Direction des routes Île-
de-France

Avis de l'autorité environnementale et mémoire en réponse du maître d'ouvrage

**Avis délibéré de l'Autorité environnementale sur
le projet de création d'un diffuseur sur l'A86 à
Velizy–Villacoublay (78)**

n°Ae: 2013–98

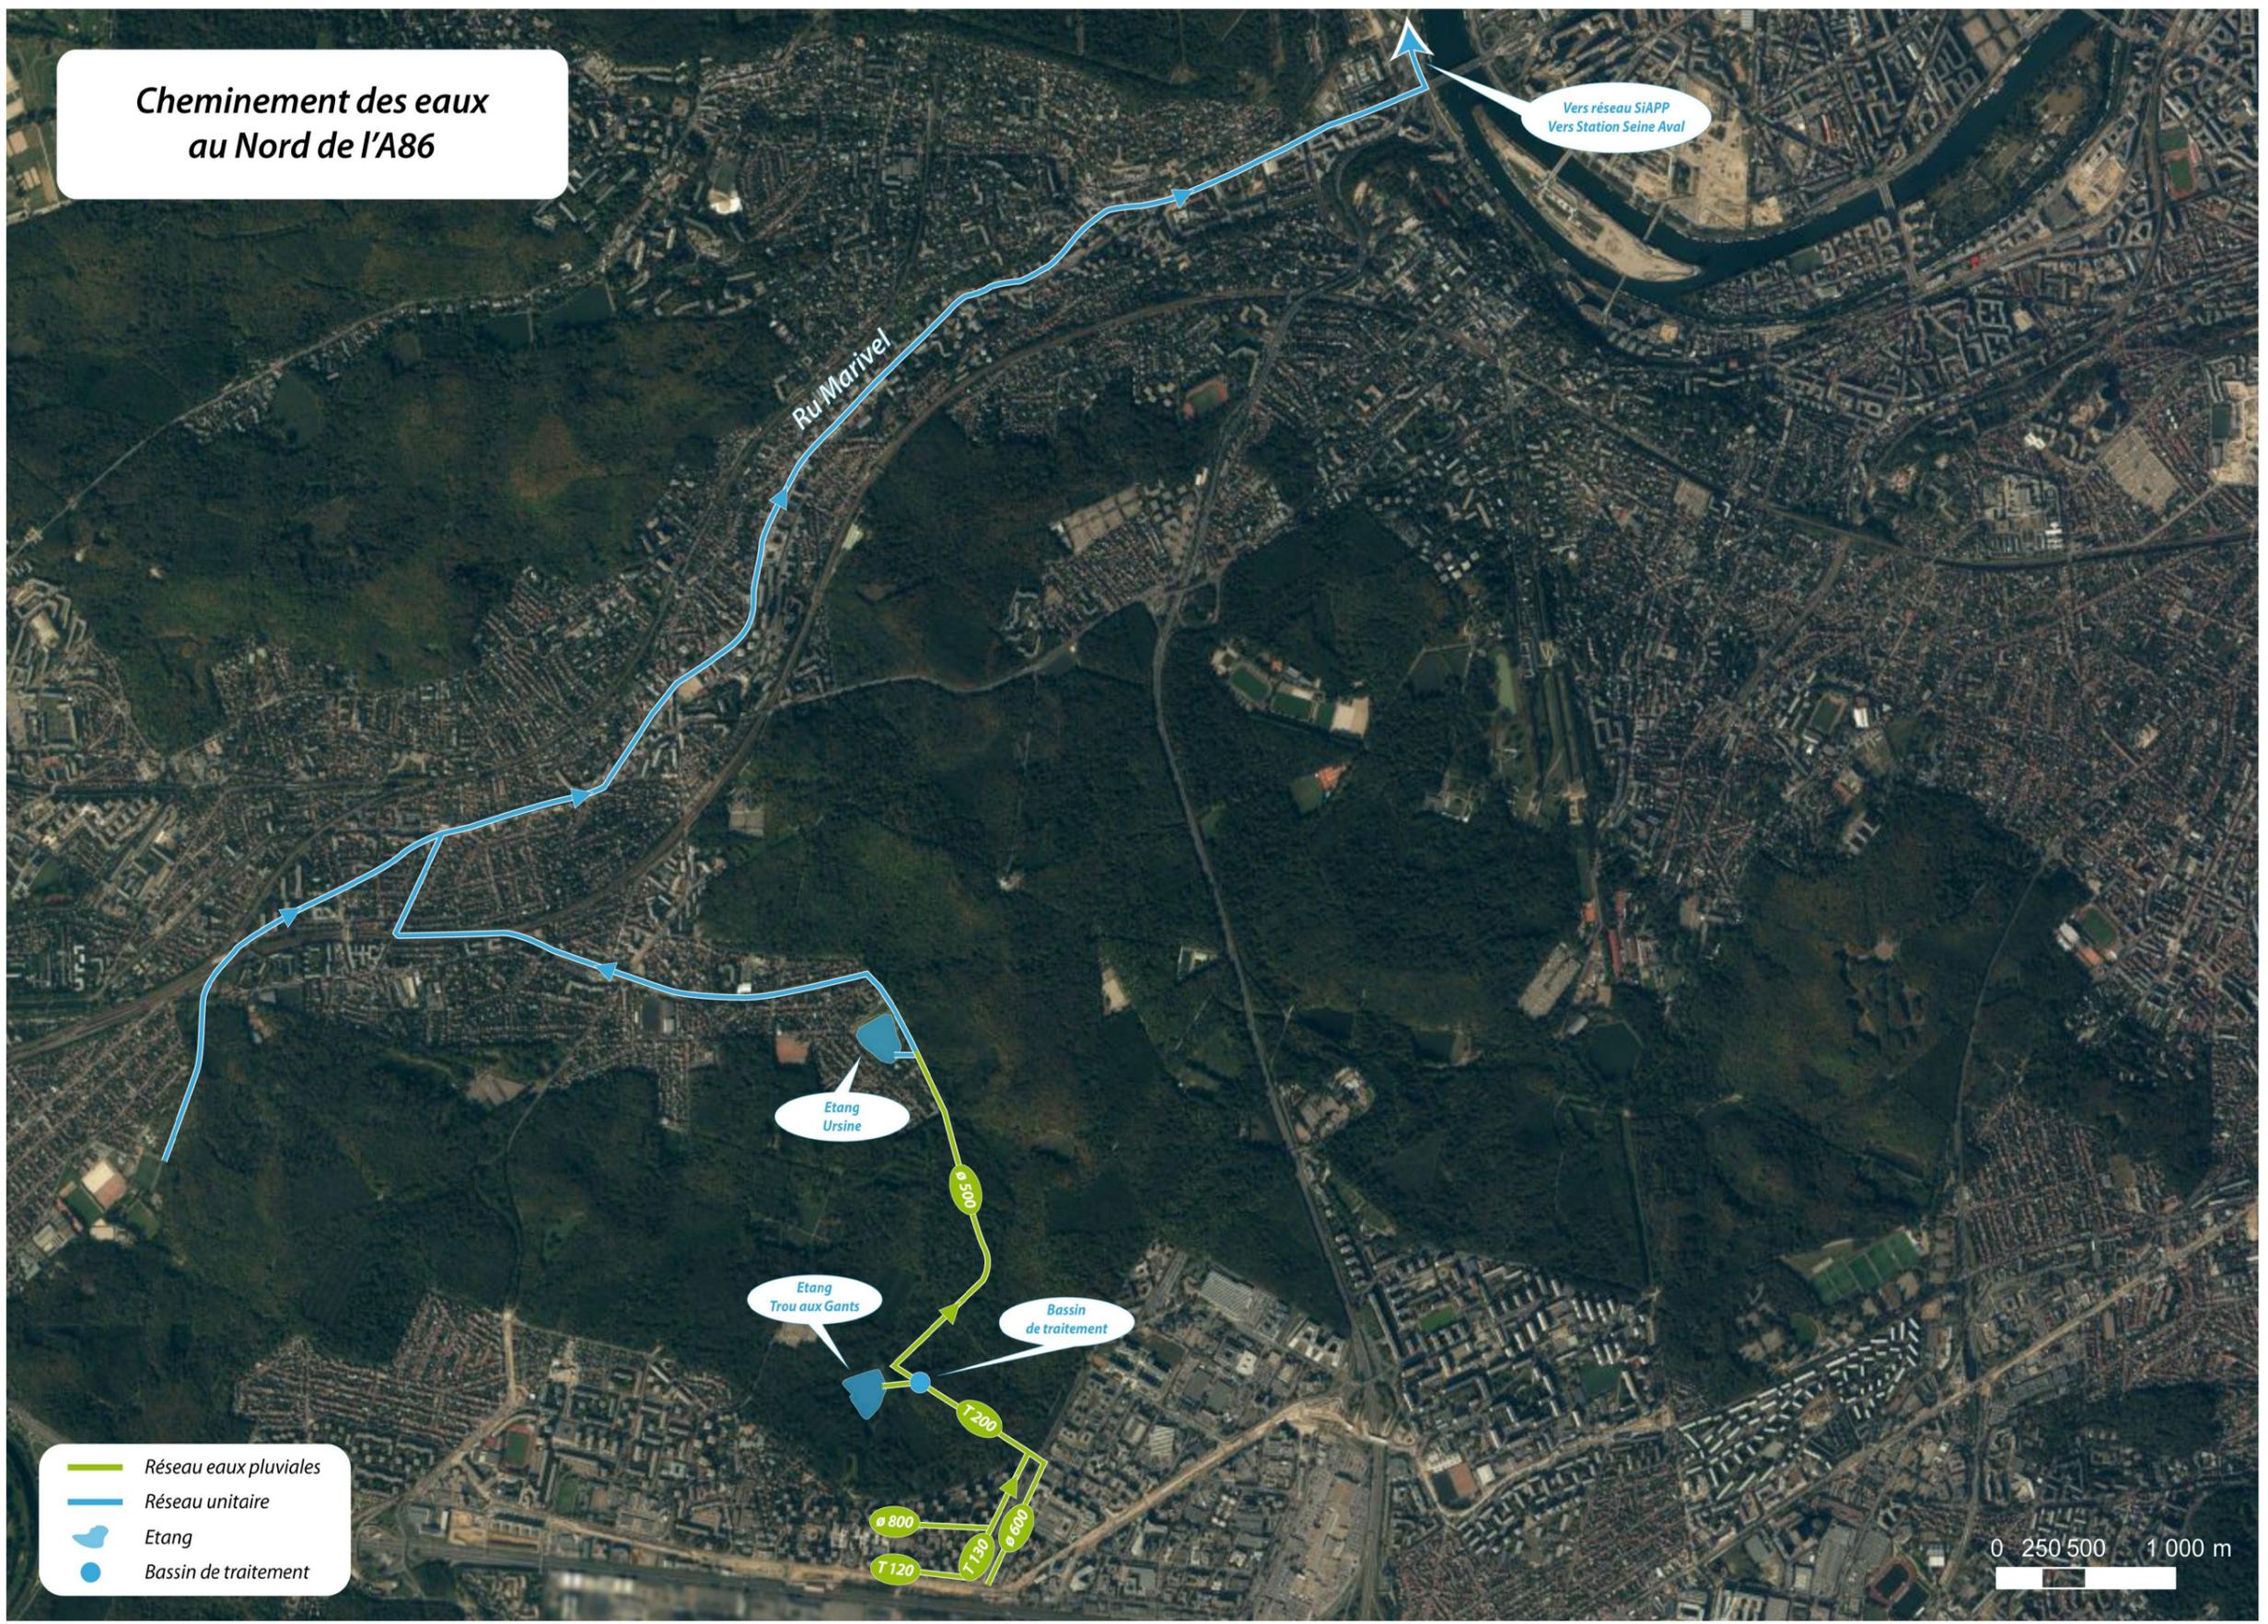
La présentation doit intégrer le devenir des eaux recueillies, notamment sur le secteur nord de l'autoroute en cartographiant les différents exutoires cités (ru de Marivel, station d'Achères). L'expression technique des objectifs de qualité des cours d'eau¹⁸ doit être actualisée en prenant en compte les éléments de la directive cadre sur l'eau (DCE).

Ru Marivel

Etang
Ursine

Etang
Trou aux Gants

Bassin
de traitement

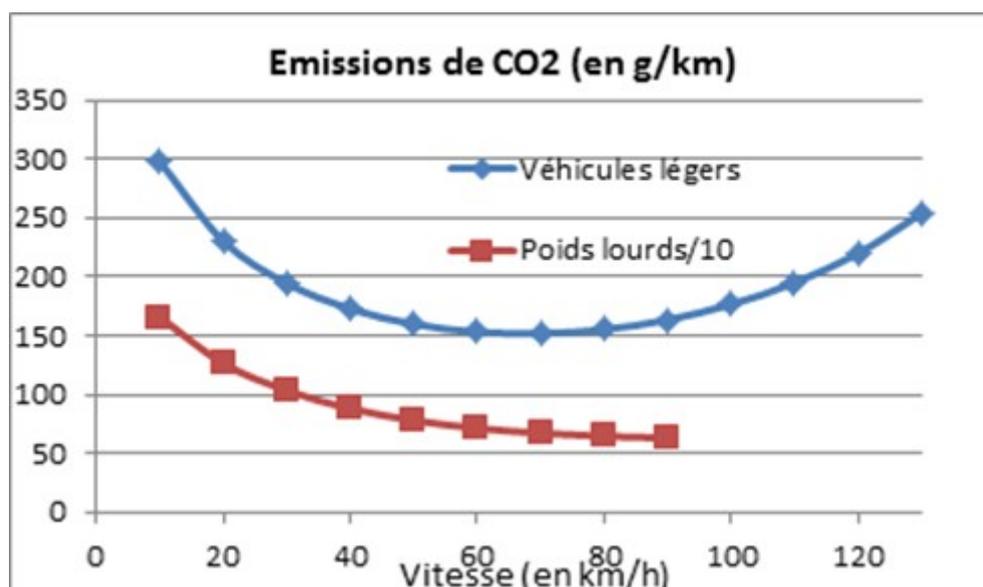
L'AE recommande que soit expliqué comment le projet parvient à provoquer à la fois une augmentation du nombre de kilomètres parcourus et une diminution des émissions.

Dans le cadre de l'échangeur de l'A86, le kilométrage parcouru du réseau routier étudié augmente de 5% à l'horizon 2030 du fait de la réalisation du projet, les émissions de CO2 diminuent de 4 % et, de fait, les coûts monétarisés liés à l'effet de serre diminuent de 4%.
